リリーススクリューの仕様履歴について

レバー回転 爪つきジャッキ MG-150

対象製品: MG-150, MG-150L

旧タイプ(3) (製造96年7月～06年9月)

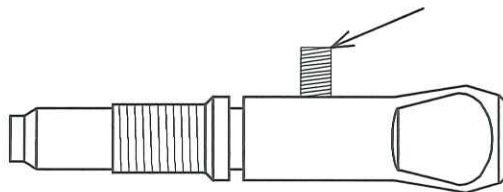
※セットスクリューを廃止。
リリーススクリューの長さが68mmから48mmに変更し、φ8mmのスチールボールを追加。

※性能向上のためセットスクリューの径を4mmに変更。

※はずれ止めにセットスクリューを採用。
セットスクリューの径は3mm。

※はずれ止めにEスナップリングを使用。リリースにEスナップリング用の溝がある。

- (1) リリーススクリューを交換用としてご注文の場合は、新型とさせていただきます。(旧タイプは廃版としておりますのでご了承下さい。)
- (2) リリーススクリューの基本設計に変更はございませんので、どのタイプでもジャッキと不適合となることはありません。

標準型爪つきジャッキ MG-50~200 分解図

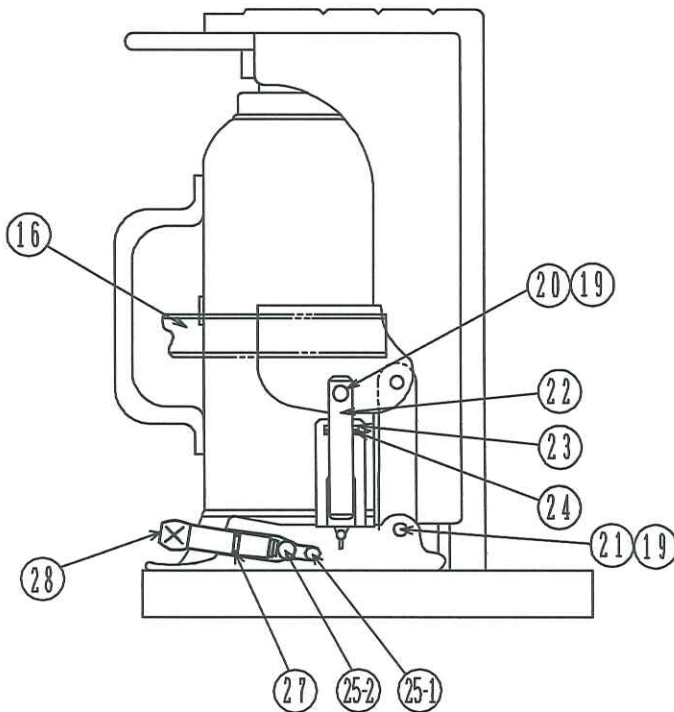
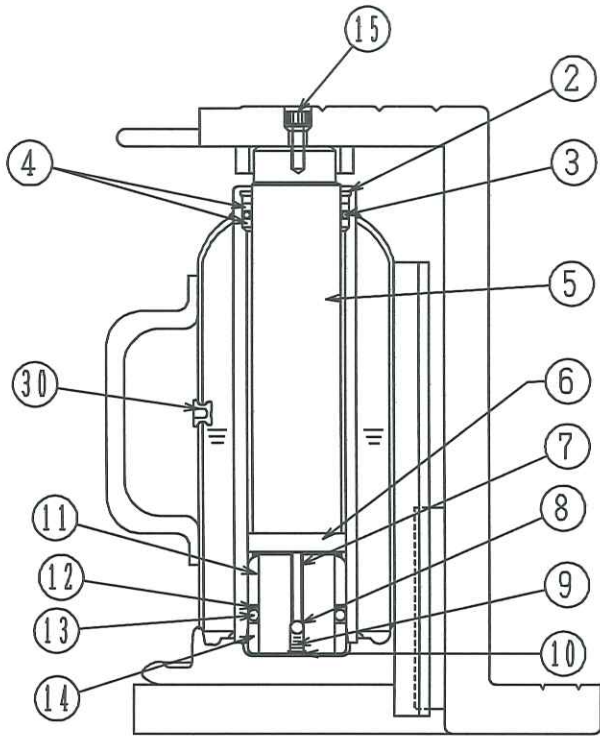
NO. 20のピンの代替えとなるピンです。NO. 19のEスナップリングの代わりに割ピンとワッシャを使用します。

※1 リリーススクリューは2006年10月から短くなりました。そのためφ8のスチールボールが必要になります
